## DOCUMENT COMPLÉMENTAIRE

Réponses aux questions du Comité d'examen  
des répercussions sur l'environnement et le  
milieu social dans le cadre de la demande de  
modification du certificat d'autorisation du  
projet de parc national Nibiischii

10 décembre 2020

**MINISTÈRE DES FORÊTS, DE LA FAUNE ET DES PARCS**

Figure 1 : Écart de superficie pour le retrait du secteur ouest de la rivière Rupert du projet de parc national Alouette-Témiscamie-Otish

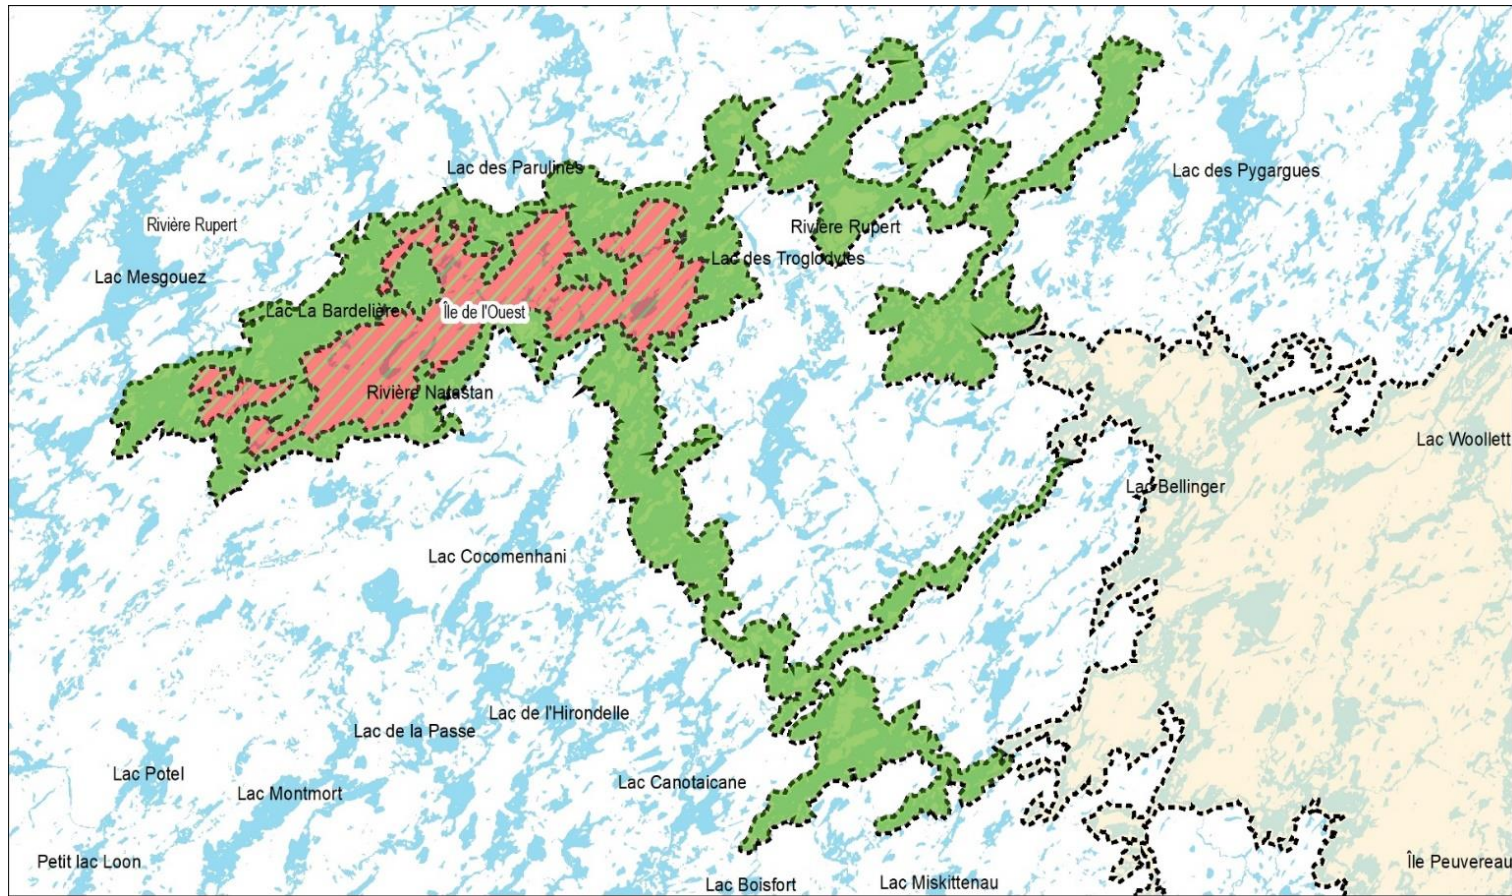
*(1) En calculant les ajouts et exclusions modifiant les limites du projet de parc, il manque 242 km<sup>2</sup> pour atteindre le total de 11 992 km<sup>2</sup> proposés dans la demande. Le promoteur devra expliquer cette différence.*

En avril 2010, l'étude d'impact environnemental et socioéconomique, transmise au ministère du Développement durable, de l'Environnement et des Parcs (MDDEP), faisait état d'une superficie totale de 12 260 km<sup>2</sup> pour le projet de parc national Albanel-Témiscamie-Otish. Par la suite, le 6 juin 2011, une note était transmise de M. Patrick Beauchesne, directeur du patrimoine écologique et des parcs, à M<sup>me</sup> Marie-Josée Lizotte, directrice des évaluations environnementales, concernant des précisions quant à la limite du projet de parc national (annexe 1). Dans cette note, il est mentionné qu'Hydro-Québec souhaitait soustraire du projet de parc un corridor de 15 km de largeur, dans la section ouest de la rivière Rupert, pour permettre le passage éventuel d'une ligne de transport d'énergie. En conséquence, il avait été décidé de ne pas inclure ce secteur dans la proposition de parc national Albanel-Témiscamie-Otish. La superficie à exclure du projet de parc avait alors été estimée à 666 km<sup>2</sup>. Ainsi, la superficie du projet de parc national passait à 11 594 km<sup>2</sup>, soit environ 11 600 km<sup>2</sup> tel que l'autorise le CA.

Après vérification, il semble que la superficie à exclure du projet de parc national aurait dû être de 423 km<sup>2</sup> et non de 666 km<sup>2</sup>. Cette différence de 243 km<sup>2</sup> s'explique par une erreur de nature géomatique survenue lors du calcul de la superficie à exclure. En effet, le secteur ouest de la rivière Rupert (figure 1 ; polygone vert) inclut une portion aquatique et une portion terrestre, soit l'île de l'Ouest. Cependant, à ce moment, l'île de l'Ouest ne faisait pas partie du projet de parc national. Par conséquent, il aurait fallu retirer uniquement la superficie occupée par la portion aquatique, soit 423 km<sup>2</sup>. Or, dans le calcul de la superficie à exclure, la superficie de l'île de l'Ouest (figure 1 ; polygone rouge ligné vert, ~121 km<sup>2</sup>) n'a pas été soustraite du polygone à retirer; plus encore, elle a été additionnée. Ainsi, la superficie du projet de parc national, pour lequel un certificat d'autorisation a été émis en 2011, aurait dû totaliser environ 11 830 km<sup>2</sup>.

Figure 2 Modifications de la limite du projet de parc national Nibiischii entre 2011 et 2013.

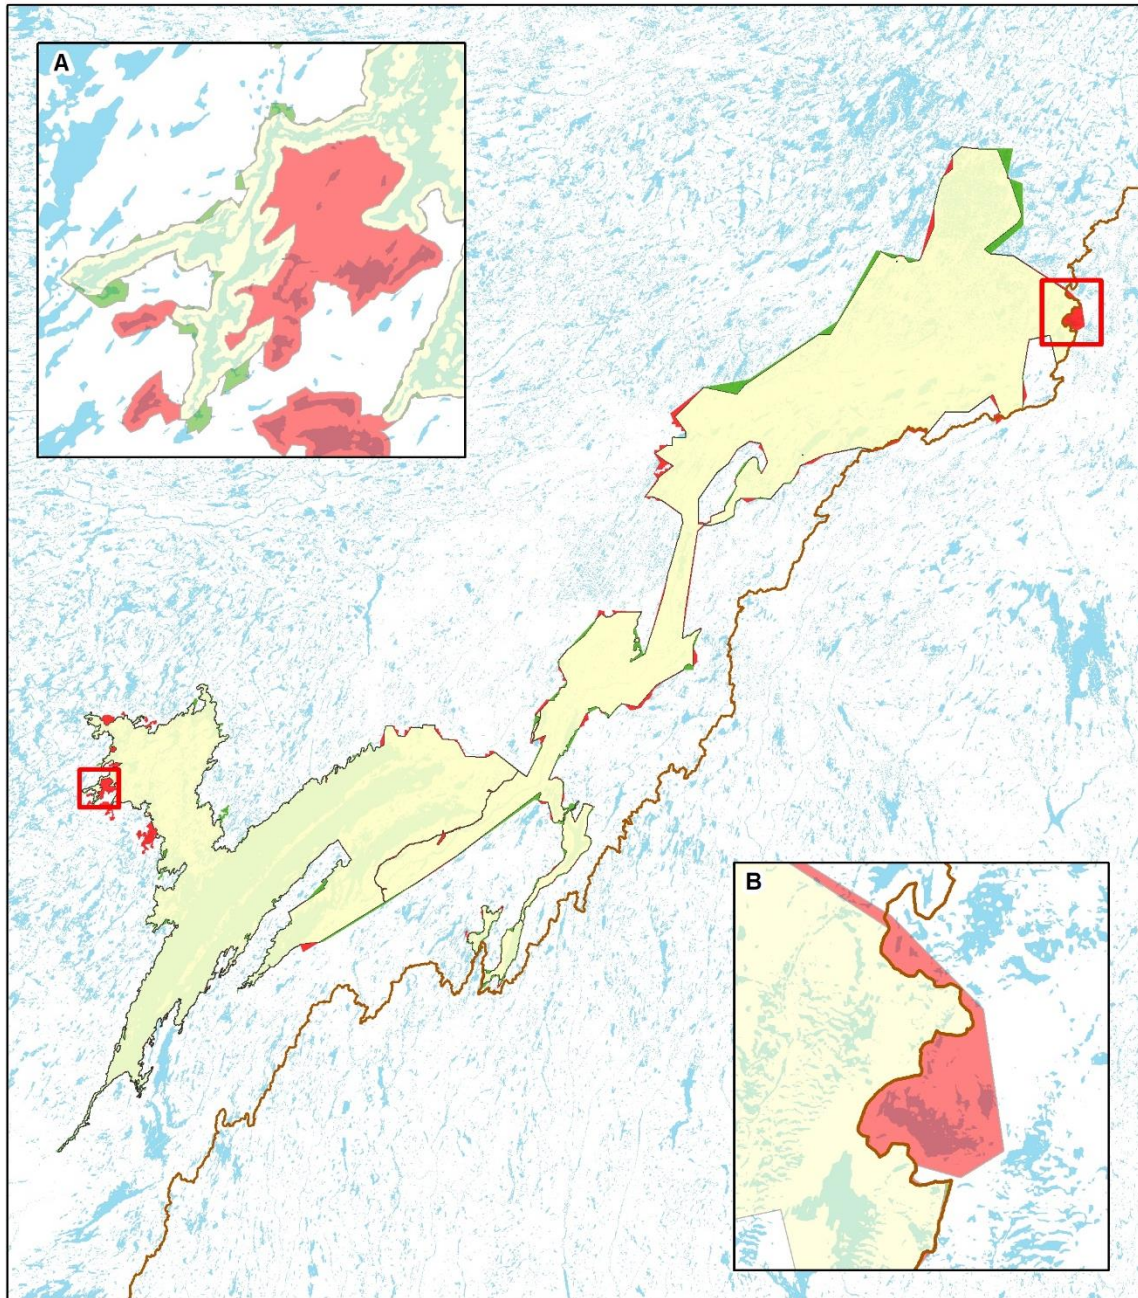
*Les détails actuellement fournis par le promoteur ne permettent pas de cibler tous les ajouts proposés. Le promoteur devra détailler davantage la différence de superficie du parc entre la demande de 2011 et la présente demande de modification. Il devra fournir une carte comparant les limites de 2011 et les propositions de la présente demande.*

La figure 2 illustre les changements apportés à la limite du projet de parc national Nibiischii entre 2011, année de délivrance du CA, et 2013. Pour tracer une limite qui tient compte des divers points géographiques repérables, le Bureau de l'arpenteur général du Québec (BAGQ) utilise une technique qui tente d'épouser les limites proposées. Toutefois, comme les arpenteurs doivent tracer des lignes droites, cette technique a comme conséquence d'ajouter et d'enlever certaines parties du territoire du projet de parc national. De plus, la précision de la cartographie du territoire s'est entre-temps améliorée, passant de 1/250 000 à 1/50 000. Cela vient préciser le contour des lacs et des rivières et modifie ainsi la limite du projet de parc qui s'appuie sur une zone tampon de 200 m autour de ces derniers. La figure 2A montre que certains plans d'eau, autrefois

considérés comme faisant partie de la section ouest de la rivière Rupert, sont en fait des lacs distincts ne faisant pas partie du territoire du projet de parc national. La limite sud-est du projet de parc national épouse également la limite du territoire d'application de la Convention de la Baie-James et du Nord québécois (CBJNQ), ce qui a pour effet de soustraire des territoires revendiqués par la nation innue (figure 1B).

Figure 3 Modifications de la limite du projet de parc national Nibiischii entre 2013 et 2020.

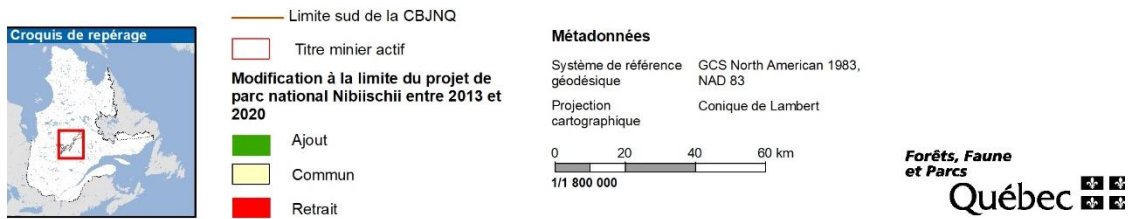
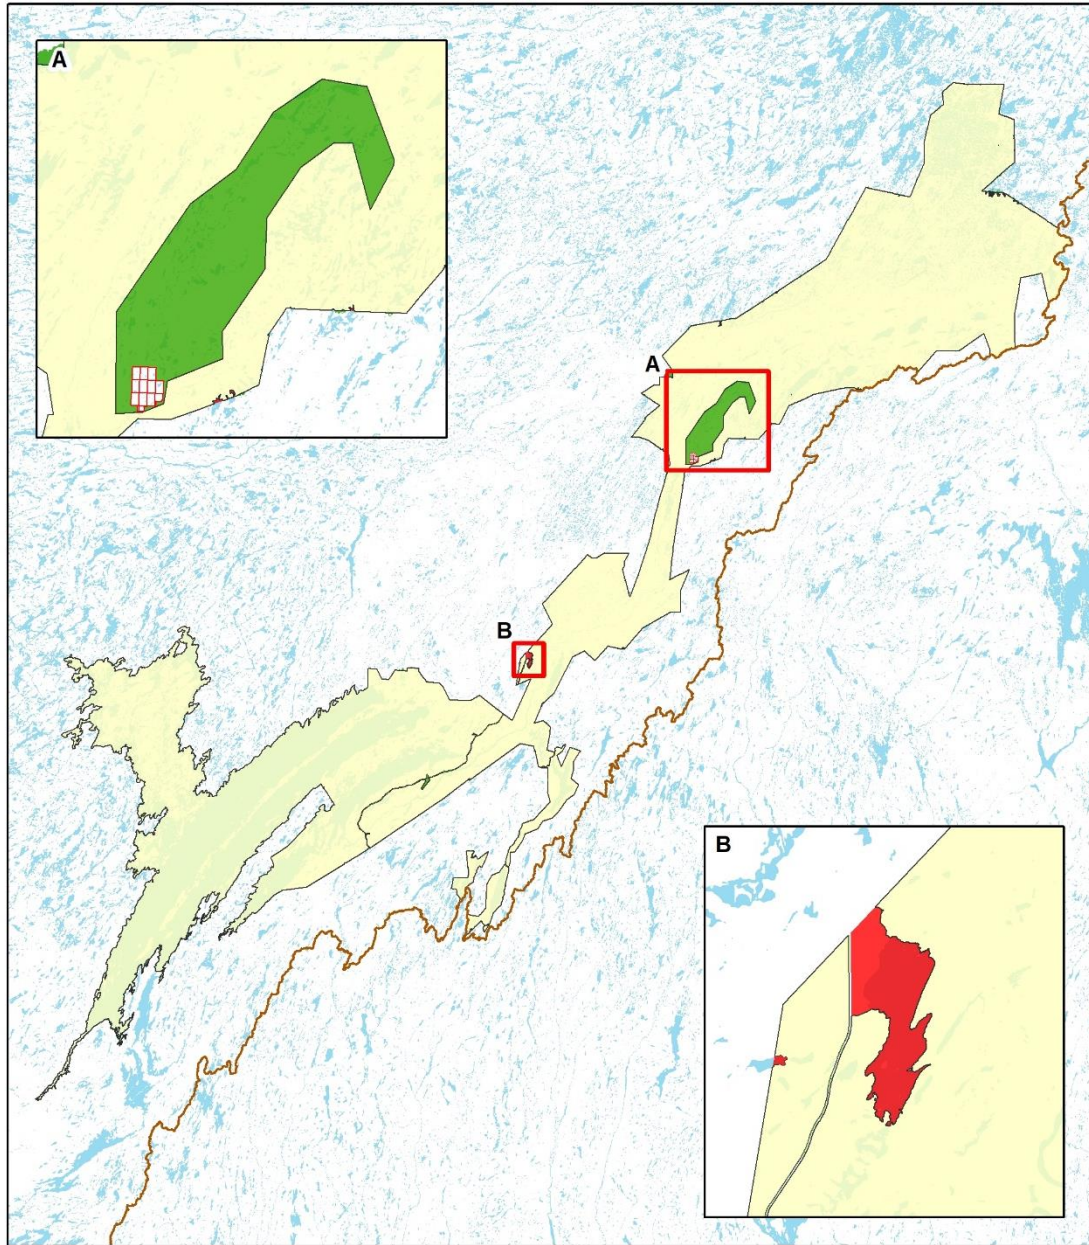
*À la suite de la suspension d'octroi des titres miniers, dans le secteur des monts Otish, un secteur de 155 km<sup>2</sup> a été ajouté au projet de parc. La carte n° 7 de la demande montre cette zone identifiée par un hachuré rose. Toutefois, une petite zone située au sud n'est pas hachurée et cela laisse penser qu'une enclave (effet trou de beigne) subsiste toujours dans ce secteur. Cette zone n'est pas identifiée comme comportant des titres miniers actifs.*

*Le promoteur devra indiquer si cette zone non hachurée est incluse dans le parc. Si cette zone n'est pas prévue actuellement dans les limites du parc Nibiischii, le promoteur devra indiquer s'il prévoit intégrer à court terme cette zone dans les limites du parc. Dans la négative, il devra discuter des contraintes qui empêchent cet ajout. Dans l'affirmative, il devra décrire, s'il y a lieu, les démarches qui seront entamées afin de l'inclure dans les limites du projet de parc.*

La figure 3 illustre les changements à la limite du projet de parc national Nibiischii entre 2013 et 2020. On y remarque principalement l'ajout d'un territoire dans la partie amont de la rivière Témiscamie (figure 2A) et le retrait du lac (figure 2B). De plus, quatre gravières ont pu être ajoutées au territoire du parc national à la suite de leur restauration en 2014. Finalement, des ajustements mineurs ont été faits à la limite du parc afin d'inclure ou d'exclure certains lacs dans le but de faciliter la gestion du territoire.

La zone non hachurée présentée à la carte n° 7 de la demande n'a pas été incluse dans la limite proposée, car elle renferme des titres miniers actifs détenus par la compagnie SOQUEM inc. (figure 3 A). Dans l'éventualité où ces titres miniers ne seraient pas renouvelés à leur échéance le 9 avril 2021, il est prévu de les intégrer à l'intérieur des limites du parc national tel qu'il est spécifié par la condition 4 du certificat d'autorisation du 8 décembre 2011. La démarche qui sera alors entamée se décline sommairement selon les étapes suivantes :

Figure 4 Mise à jour du zonage dans le secteur du camping Albanel

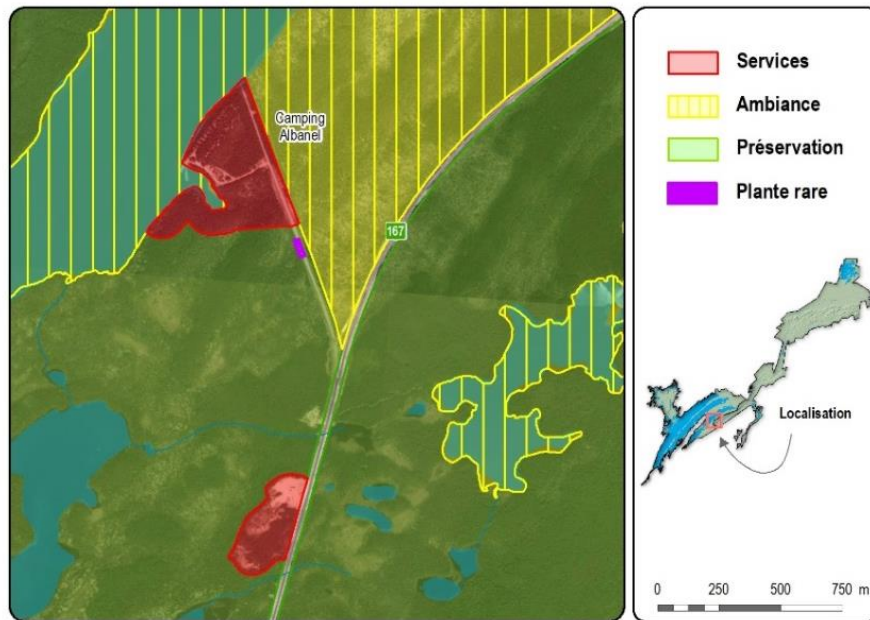
Le promoteur indique qu'il y aura un ajout de deux nouvelles zones dans le secteur du camping Albanel afin de permettre d'augmenter le nombre de places disponibles à ce camping qui affiche complet durant l'été. Sur la carte 14 de la demande, on note deux nouvelles zones de services dans le secteur. Toutefois, le secteur où se trouve le camping n'est pas agrandi. Le promoteur devra discuter de la justification des deux nouvelles zones de service dans ce secteur. Il devra également préciser pourquoi la zone de service actuelle n'est pas agrandie.

*Il y a présence de saules pseudomonticoles le long du chemin d'accès au camping Albanel. Par contre, il n'est pas fait mention de la présence d'une plantation de saules pseudomonticoles dans la plus petite des deux zones de services longeant la 167 Nord. Il est à noter que cette plantation est une mesure d'atténuation qui a été exigée par le ministère des Transports du Québec (MTQ), dans le cadre du projet de construction de la route 167 Nord. D'ailleurs, ce dernier assure le suivi de la reprise de la plantation en lien avec la mesure d'atténuation. À cet égard, le MTQ a réalisé une inspection sur le terrain le 31 juillet 2019 qui a conduit à une mise à jour des limites de protection des saules pseudomonticoles. Le promoteur devra indiquer le type d'aménagement qu'il prévoit réaliser dans la zone de service dans ce secteur. Il devra également indiquer comment la plantation de saules pseudomonticoles sera protégée et comment il prendra en compte les limites de protection identifiées par le MTQ.*

Une erreur s'est glissée dans la carte 14. Le texte fait bel et bien référence à un agrandissement du côté sud du camping, mais la carte n'illustre pas ce changement dans la demande initiale. La carte suivante illustre la modification proposée au zonage. À la suite de cet ajout, la zone de services du camping Albanel passe de 0,11 km<sup>2</sup> à 0,26 km<sup>2</sup>.

Aucun aménagement n'est actuellement prévu dans la zone en question (voir figure 4). Dans la zone de services au sud, un lieu d'enfouissement en territoire isolé (LETI; numéro de référence 3214-16-078) a été aménagé, et des déchets et de l'huile de la génératrice y sont entreposés temporairement. Le MFFP entend appliquer les recommandations de la firme qui a réalisé l'inventaire en 2018, soit de clôturer le site de transplantation et de signaler la présence de cette espèce végétale à statut particulier (voir rapport à l'annexe 2).
